**Projet d'ensemble commercial ROCADEST à Carcassonne (11)  
présentée par ROCADEST SAS**

**Avis de l'autorité environnementale  
sur le dossier présentant le projet  
et comprenant l'étude d'impact**

**N° : 2016-002035**

Source illustration : plan de présentation du projet page 5 du résumé non technique de l'étude d'impact initiale.

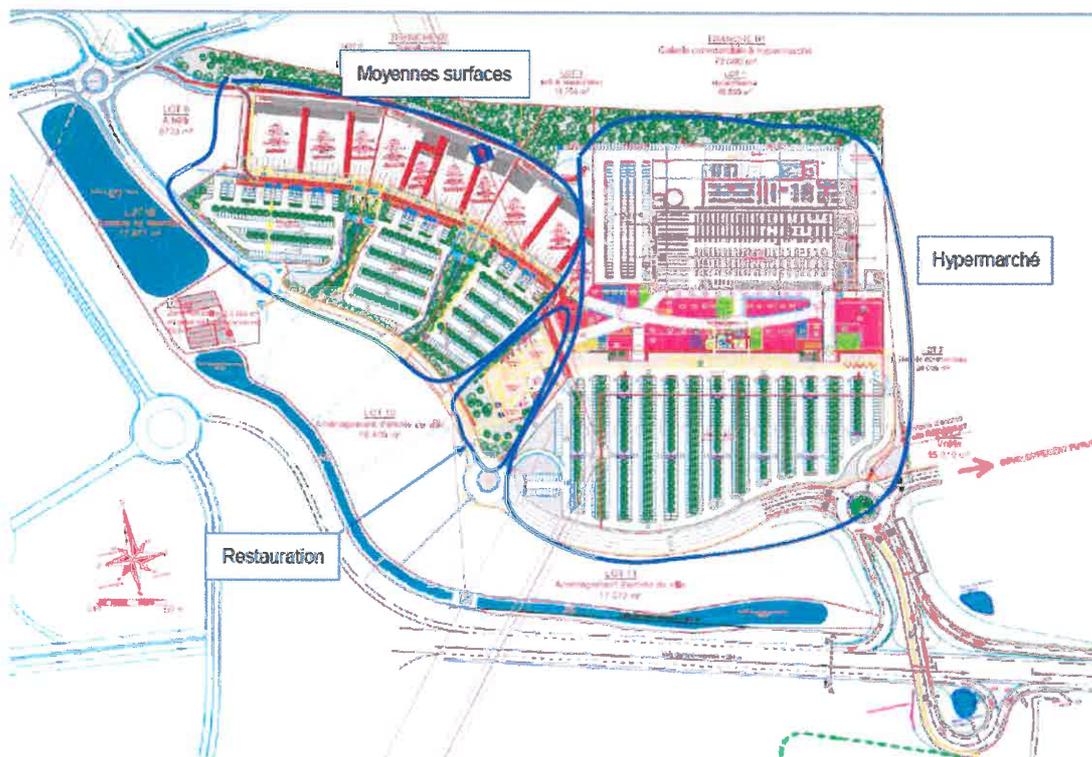
Le permis de construire initial portait sur la réalisation de 39 673 m<sup>2</sup> de surface de plancher mais l'étude d'impact indiquait que le projet comprendrait également l'aménagement, en façades sud et ouest, de 3 lots destinés à des activités commerciales ou de services non encore définies, il s'agit des lots 9 (bâtiments du domaine agricole existant pour partie restaurés), 10 et 11.

L'Ae relevait dans son avis du 27/11/2014 que si « ces lots ne sont pas inclus dans la demande de permis de construire et feront l'objet d'autorisations ultérieures, ils font cependant partie du projet soumis à étude d'impact », le tout constituant en effet un programme de travaux au sens de l'article L122-1 du code de l'environnement.

Source illustration : plan de présentation du projet page 5 du résumé non technique de l'étude d'impact de mai 2016.

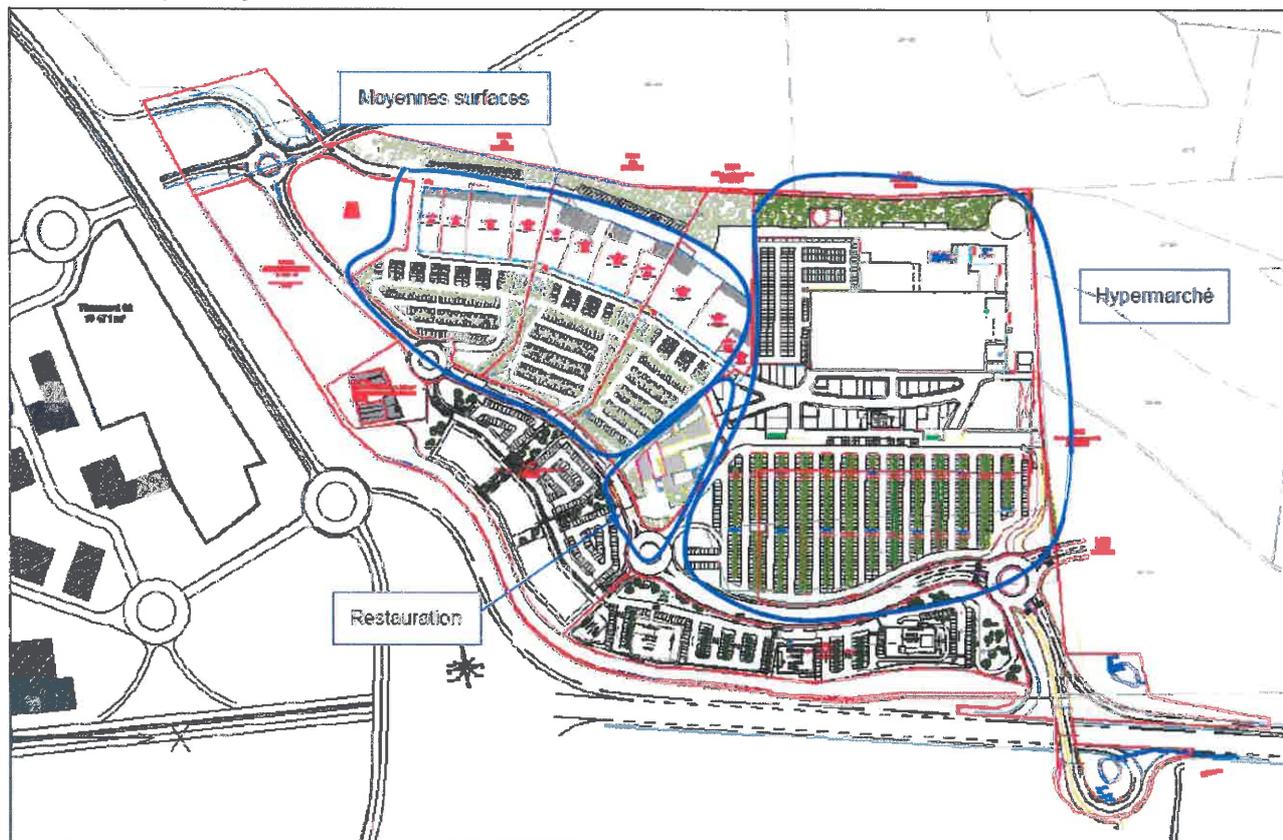
Bien que l'assiette foncière et le parti global d'aménagement du projet présenté dans l'étude d'impact du dossier IOTA ne changent pas, le plan de présentation du projet intègre à ce stade des aménagements qui n'étaient pas définis dans le permis initial sur les lots 10 et 11 et font l'objet des deux derniers permis de construire déposés par la société ROCADEST SAS.

Dans son courrier de saisine, le service instructeur de la procédure IOTA (police de l'eau) signale les évolutions suivantes, liées à la définition des aménagements et constructions prévues sur les lots 10 et 11 :

- une augmentation des surfaces imperméabilisées de 5 000 m<sup>2</sup> (augmentation des surfaces de stationnement par réduction des espaces verts) ;
- le remplacement des noues<sup>6</sup> prévues au Sud du projet par des tranchées drainantes<sup>7</sup> ;
